題 目	SH7750 電気的特性 制御信号タイミング図 誤記訂正		発行番号	TN-SH7-246A		
			分 類	1. 仕様変更 ② ドキュメント訂正追加等 3. 使用上の注意事項		
適 用 製 品	HD6417750 HD6417750S	対象ロット等	関連資料	SH7750 シリーズ ハードウェアマニュアル	Rev.	有効期限
		全ロット			第 4 版	永年

SH7750 シリーズハードウェアマニュアル第 23 章 電気的特性、23.3.2 制御信号タイミングにおいて、
図 23.13 で下記のような誤記がありましたので、訂正致します。

図 23.13 制御信号タイミング

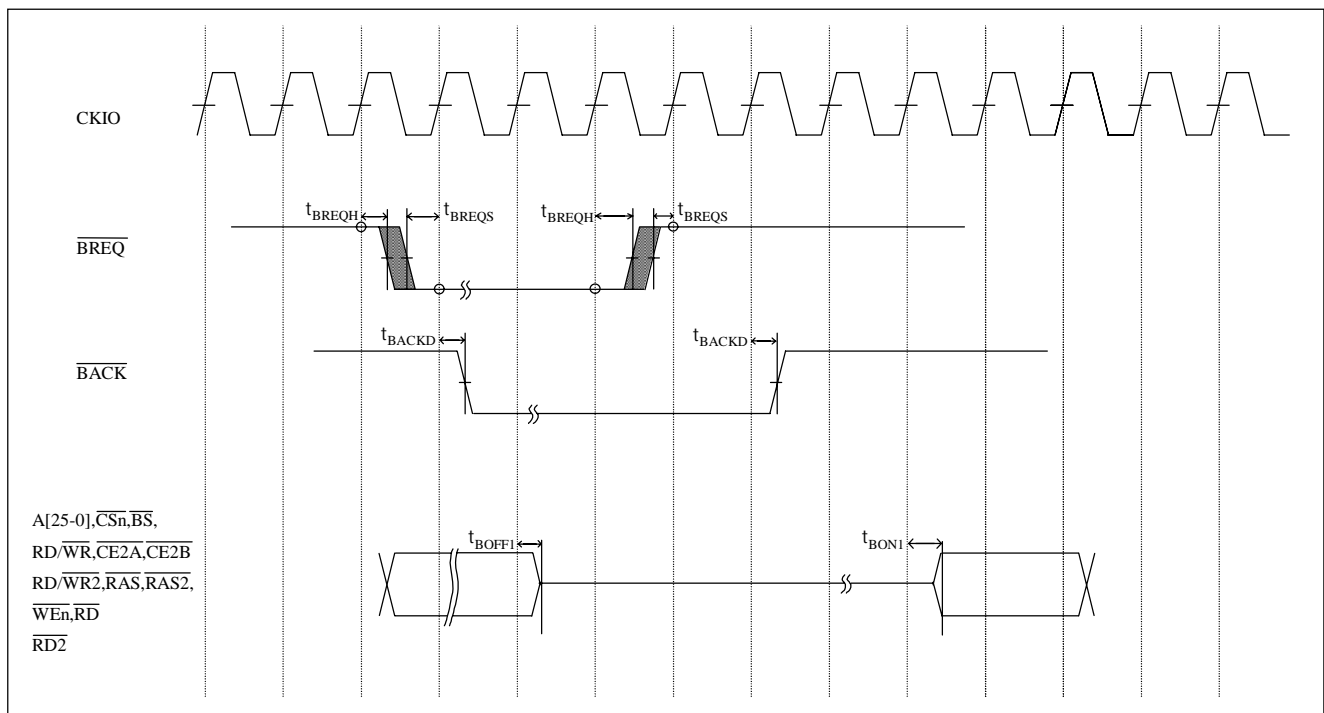
- 1) 図 23.13 $\overline{\text{BREQ}}$ において、 t_{BREQS} 、 t_{BREQH} の位置が逆転している。
- 2) 図 23.13 $\overline{\text{BACK}}$ において、表 23.15 に存在する t_{BACKD} が図中に記載されておらず、 t_{BACKH} と t_{BACKL} として記述されている。

正しくは下図となります。
